**DODATEK Č. 1
KE SMLOUVĚ O DÍLO**

„Statické zajištění přízemního objektu u bytového domu Skácelova 4, Hodonín“

Z M Ě N O V Ý L I S T

„Bourání betonových konstrukcí“

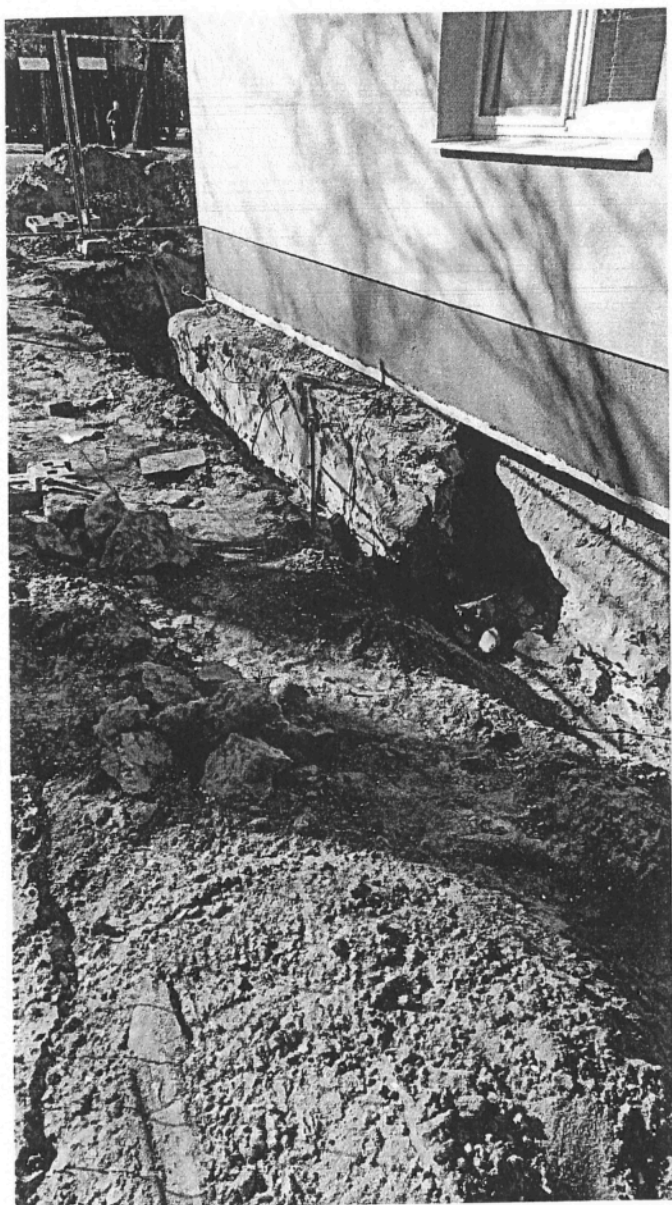
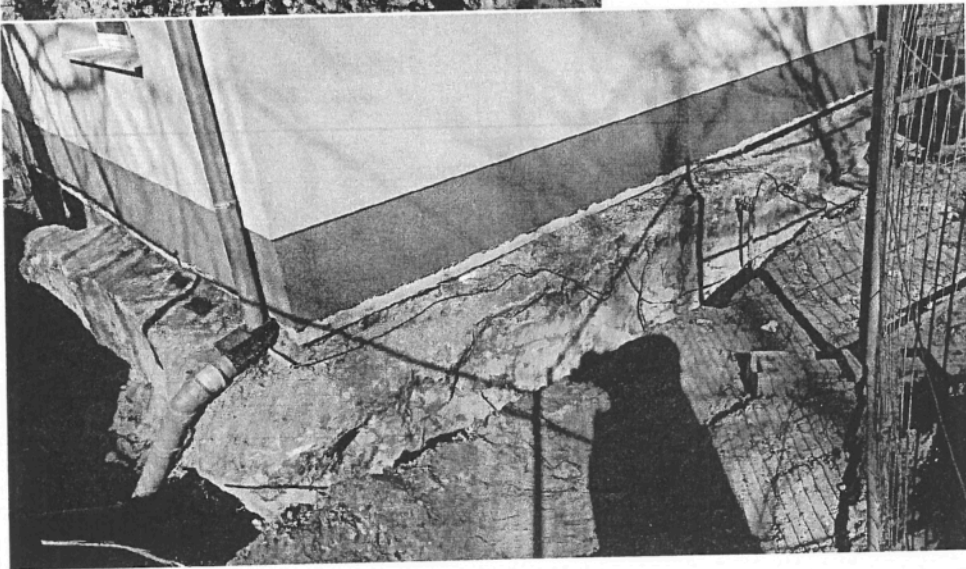
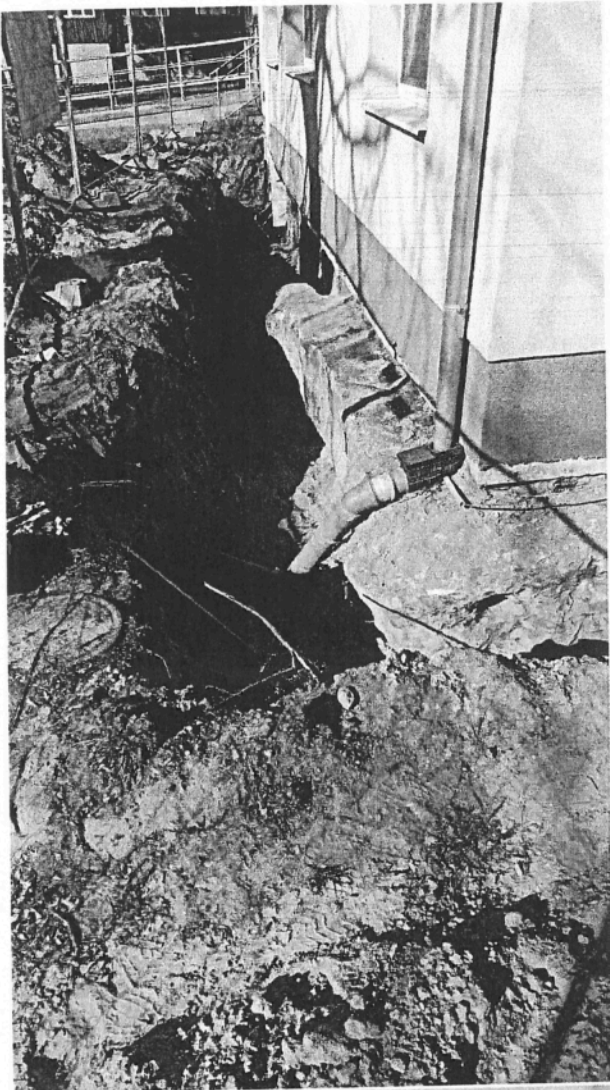
Po rozebrání okapového chodníku kolem objektu a po zahájení výkopových prací byly odkryty nadbytečné stávající betonové základové konstrukce u JZ rohu opravovaného objektu. Tyto konstrukce jsou do hloubky stávajících základů pod RD. Práce na dalším pokračování stavby byly zastaveny. Rozmístění těchto konstrukcí je vyznačeno na příloze č. 1. Další vícepráce budou provedeny pouze jako bourací práce celého prostoru schodiště a stavba schodiště dle PD. Vícepráce: 82.476,84 Kč bez DPH

Dále byly provedeny vrтанé sondy k ověření tloušťky stěny a podlahy stávajícího schodiště, které se má bourat. Sondy ověřily, že je zde rozdíl oproti dostupným podkladům zapracovaných v PD a schodiště je provedeno jako monolit. Jako méněpráce budou odečteny bourací práce dle PD na konstrukci schodiště a odstranění násypu pod schodištěm, včetně odvozu.

Tyto konstrukce je nutno odstranit a to z důvodu nemožnosti provedení zemních prací-podkopání základů, zejména provedení bednění a betonáže pod převisem (viz příčný řez základy a betonovou konstrukcí) a ruční dobetonování nového základového pasu

Bude nutné provést bourací práce na stávajícím schodišti ve větším rozsahu než předpokládal projekt

ZAKL. KONSTRUKCE

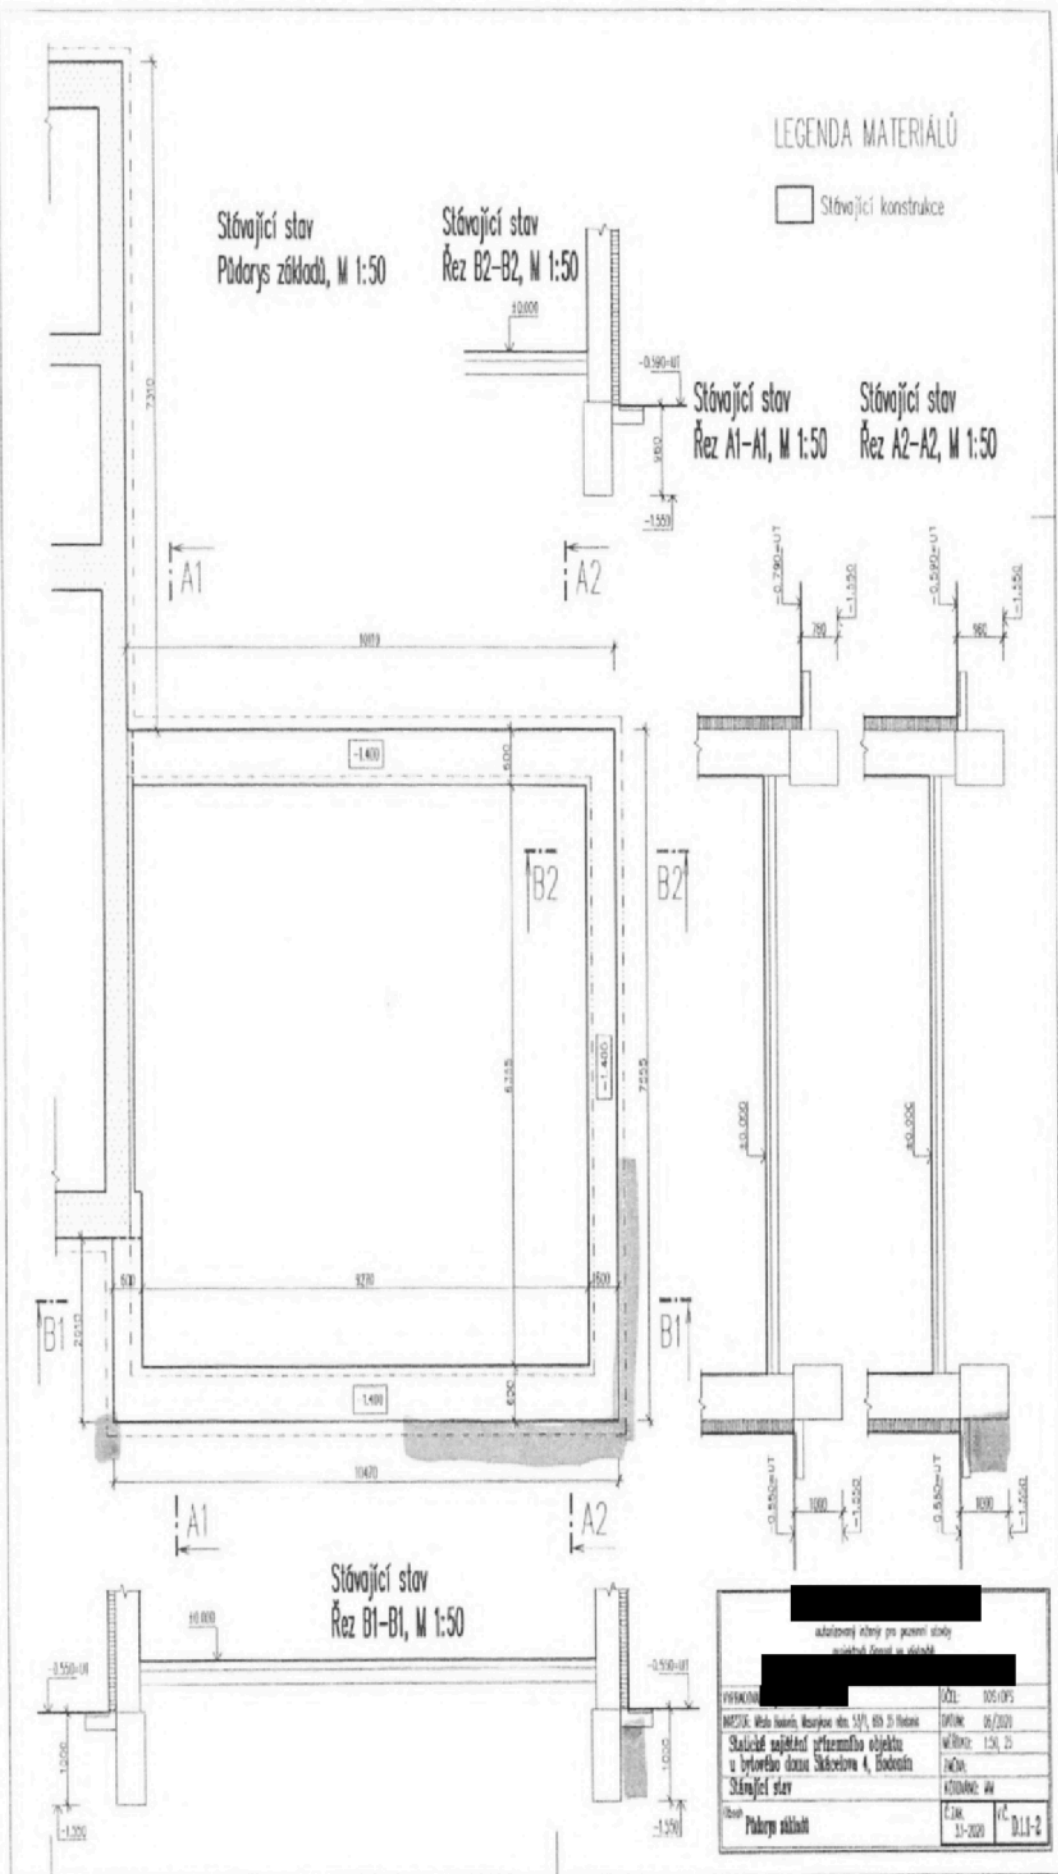
- S ohledem na skutečnost, že zjištěná nadbytečná základová konstrukce u JZ rohu objektu neplní žádnou statickou funkci a znemožňuje provedení podbetonování základových konstrukcí opravovaného objektu dle PD, bude tato betonová konstrukce odbourána a materiál bude uložen na skládku.
